TECHNISCHE VRAGEN VLP GROOT MARIADAL

10-06-2020

Afbeelding 4.3: Het aantal parkeerplaatsen in de toekomstige situatie bedraagt 401.

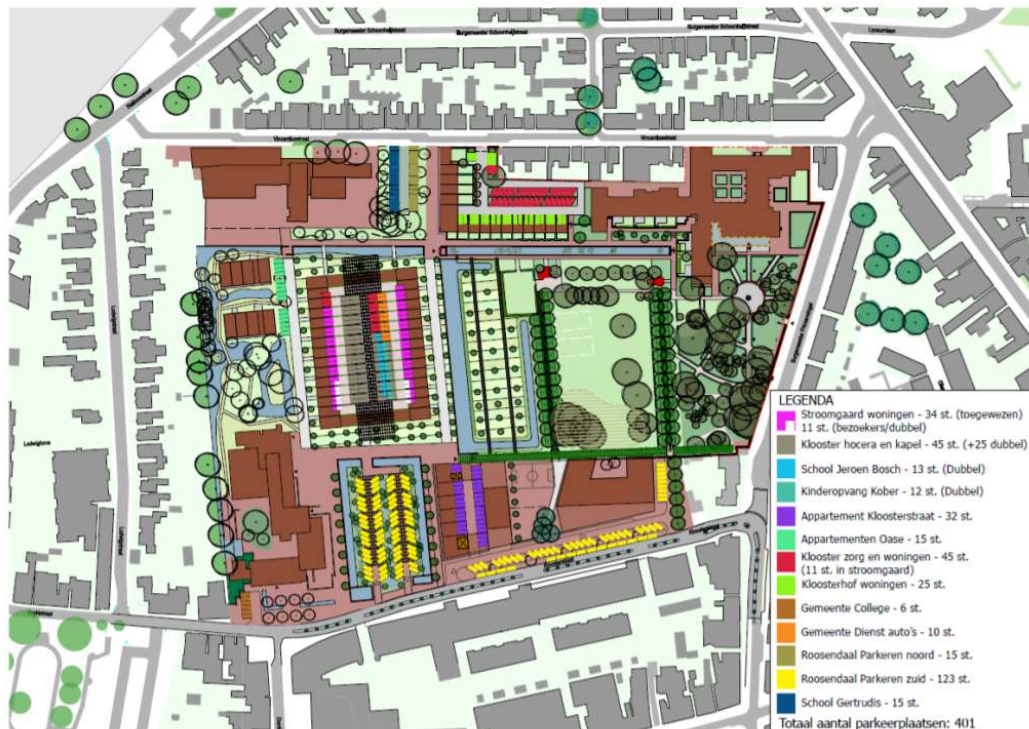
3. Kan op de kaart "parkeren toekomst" ook de aantallen worden aangegeven, zoals op de situatie kaart "parkeren bestaand" (pagina 14 en 15 Stedenbouwkundig plan)?

zie onderstaande kaart, welke onderdeel is van het voorontwerp bestemmingsplan. Het uiteindelijke aantal te realiseren parkeerplaatsen wordt bepaald door het definitieve programma van de verschillende functies. Dit geldt niet voor het aantal openbare parkeerplaatsen (aangeduid als Roosendaal noord en zuid)
